ТЕХНИЧЕСКИЕ РЕШЕНИЯ

419114-СНБ.ТР

УСТРАНЕНИЕ НЕДОСТАТКОВ

ТИПОВЫХ РЕШЕНИЙ ДВУХПУТНОЙ КОДОВОЙ
АВТОБЛОКИРОВКИ ПРИ ОРГАНИЗАЦИИ
ДВУХСТОРОННЕГО ДВИЖЕНИЯ ПО ОДНОМУ
ИЗ ПУТЕЙ ПРИ КАПИТАЛЬНОМ
РЕМОНТЕ ВТОРОГО ПУТИ

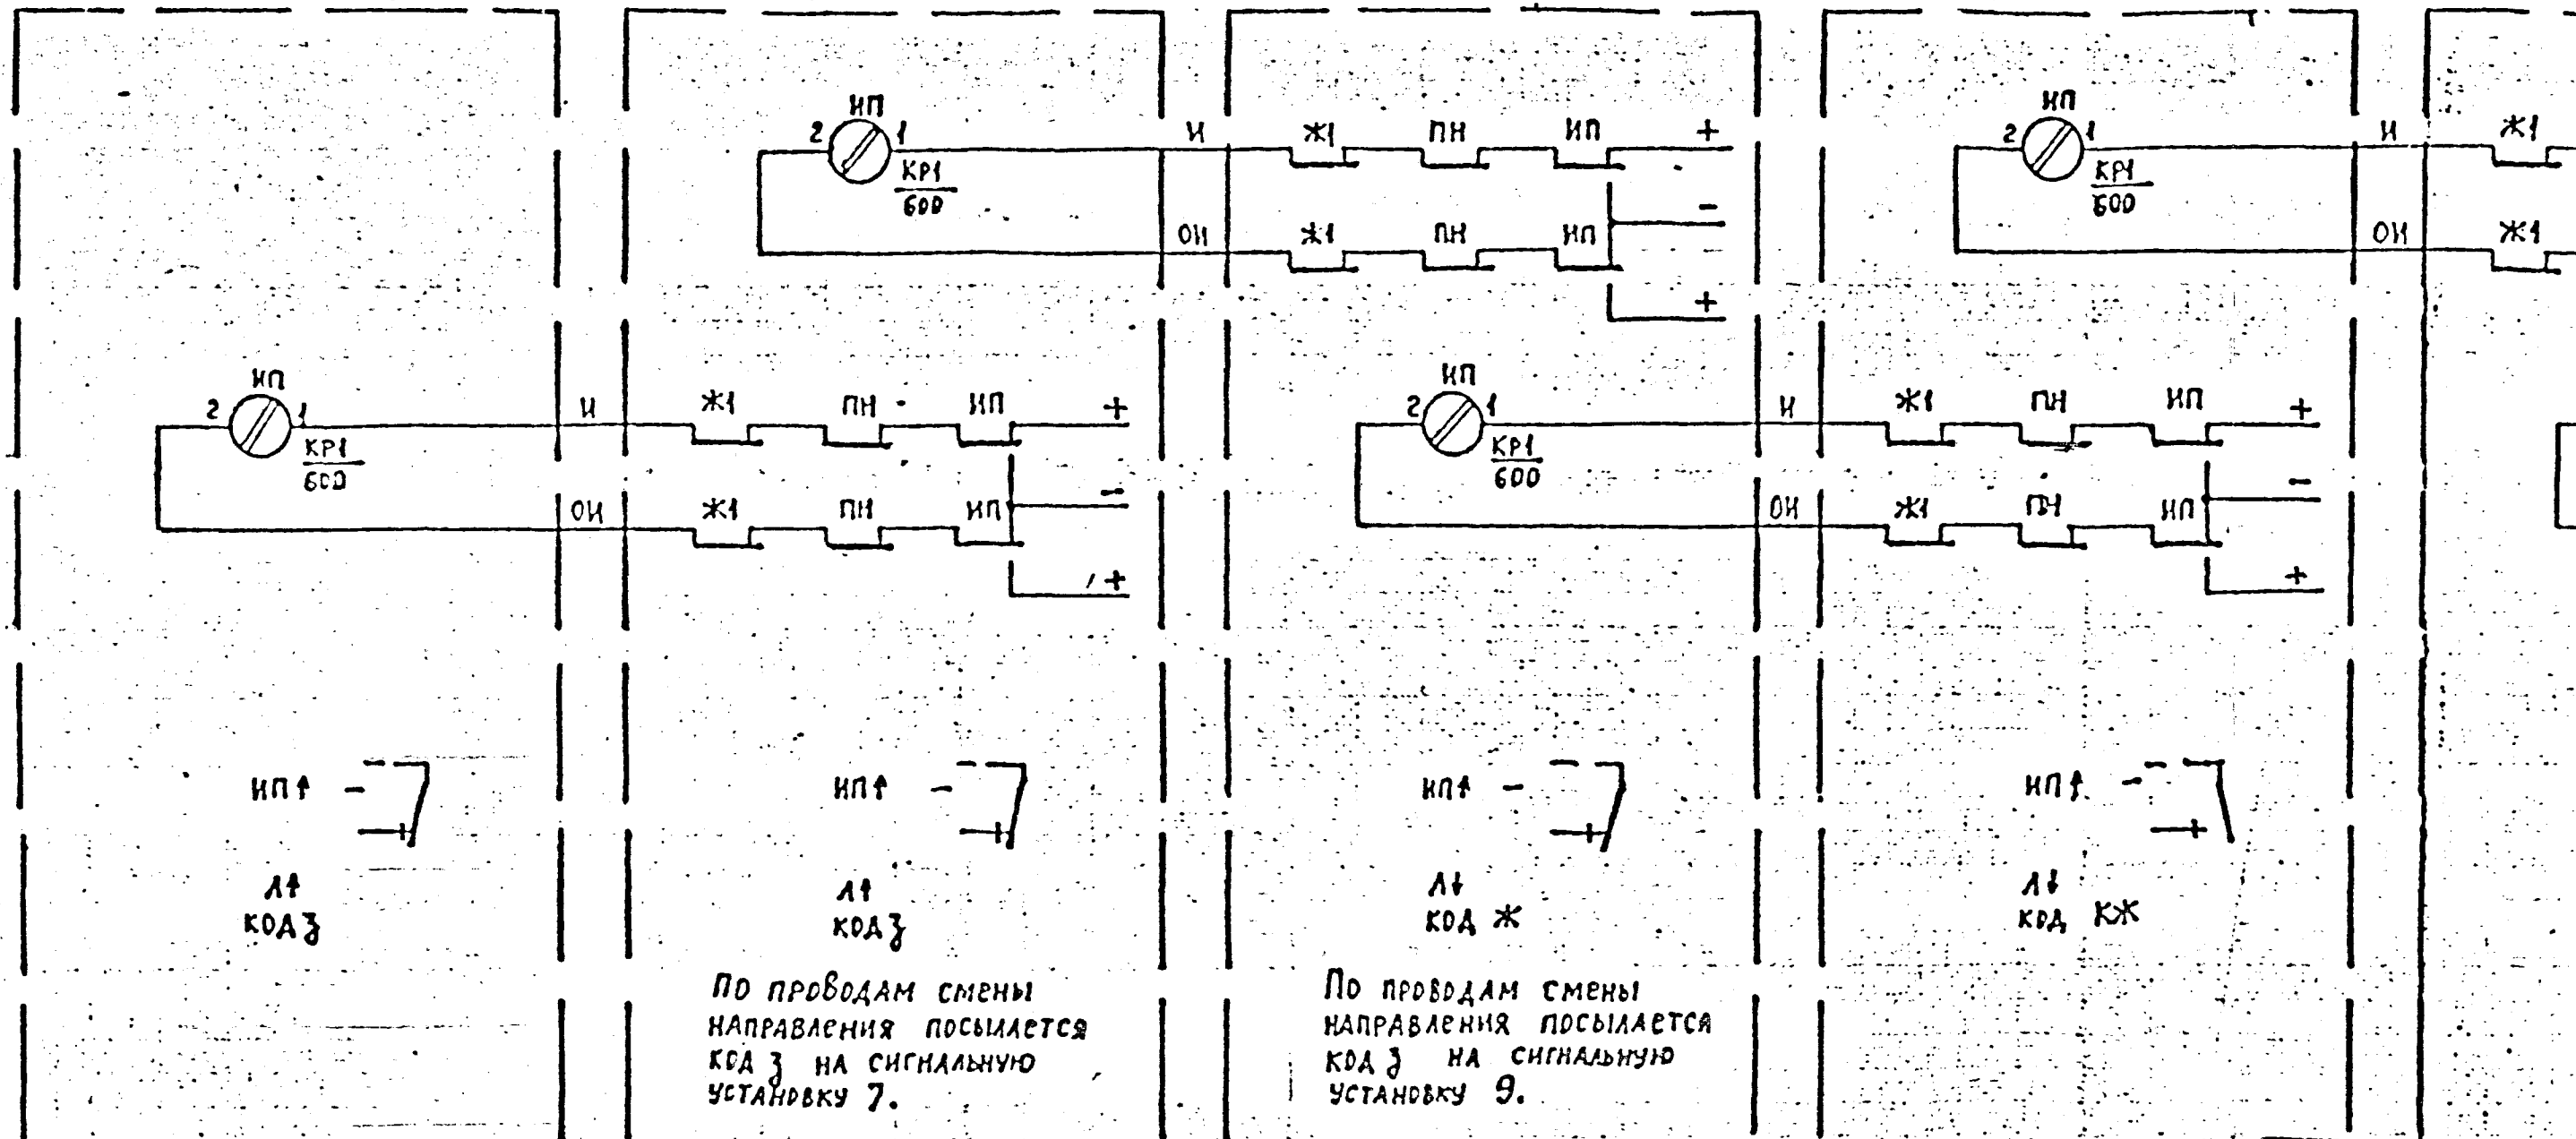
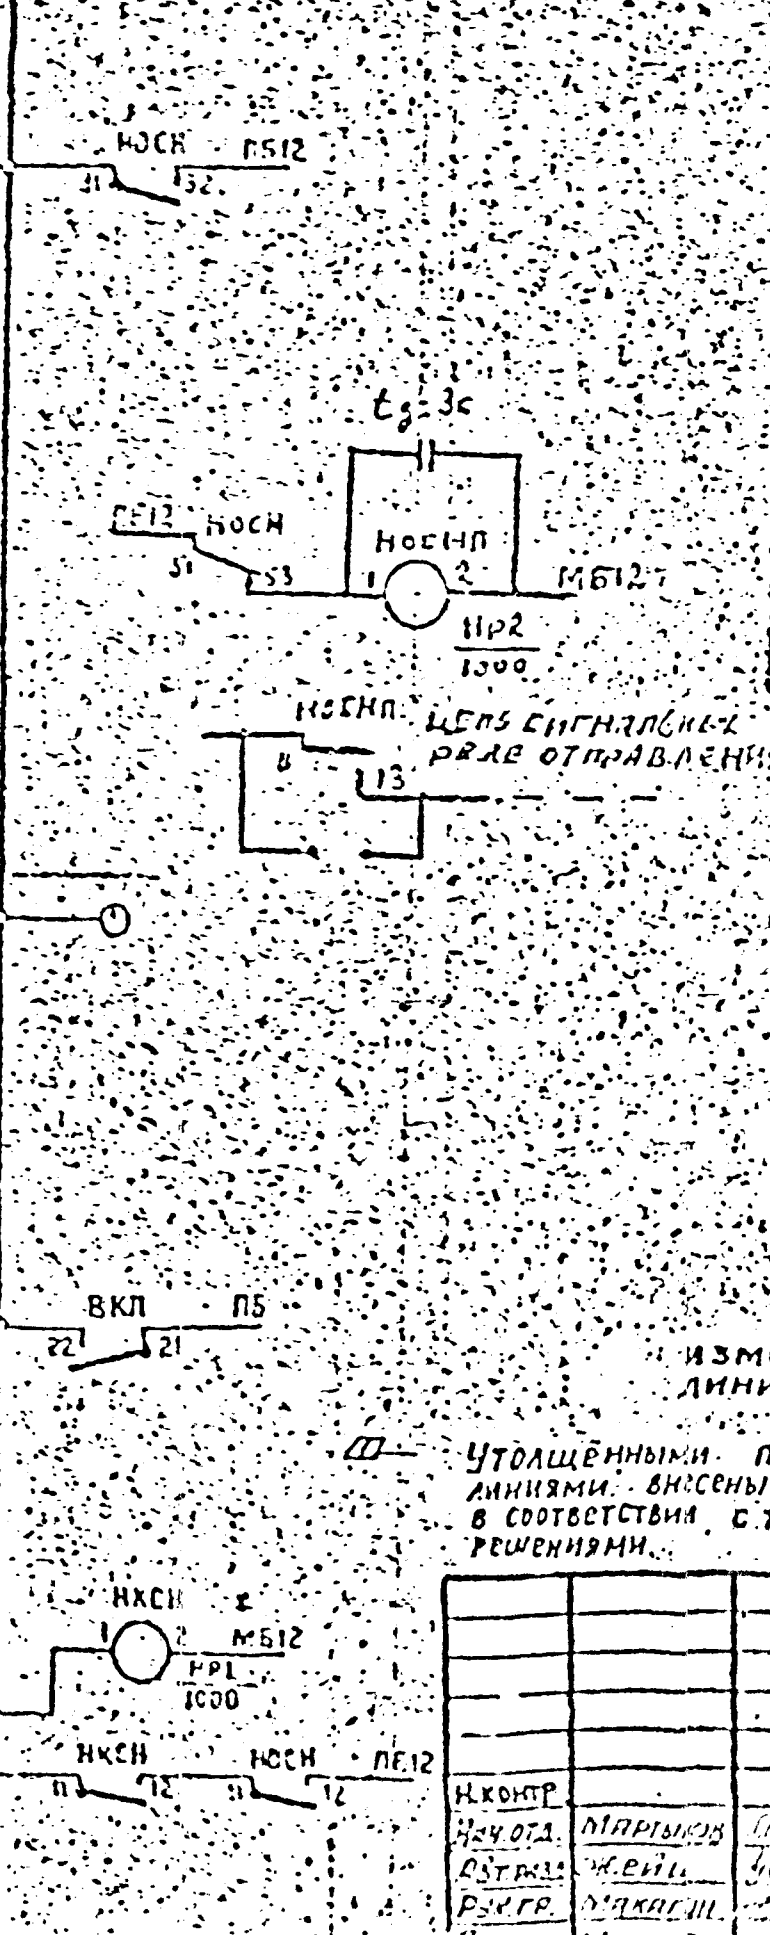
В действующих схемах "Переносные устройства регулирования на участках автоблокировки двухстороннего движения поездов..." выбор желтого и зеленого кодов АЛС при движении по неправильному пути производится по проводам смены направления, путем создания отдельных мощных линейных цепей переменного тока, питаемых кодами АЛС. На каждой сигнальной установке в провода смены направления, в зависимости от свободности вперед расположенных блок-участков, посылается код "1" или "3". На предыдущей сигнальной установке эти коды воспринимаются катушечным реле Л1 и в рельсовую цепь коды посылаются контактом трансмиттерного реле, которое в этом случае, является повторителем реле Л1. Код "1" посылается в рельсовую цепь от кодового трансмиттера своей сигнальной установки.

При действующей структуре организации двухстороннего движения поездов устранить недостаток, связанный со сходом изолирующих стиков, без линейных цепей не представляется возможным. Схема линейных цепей приведена на черт. 419114-СИБ.ТР7А.

Утолщенными, пунктирными линиями. внесены изменения, в соответствии с техническими решениями.
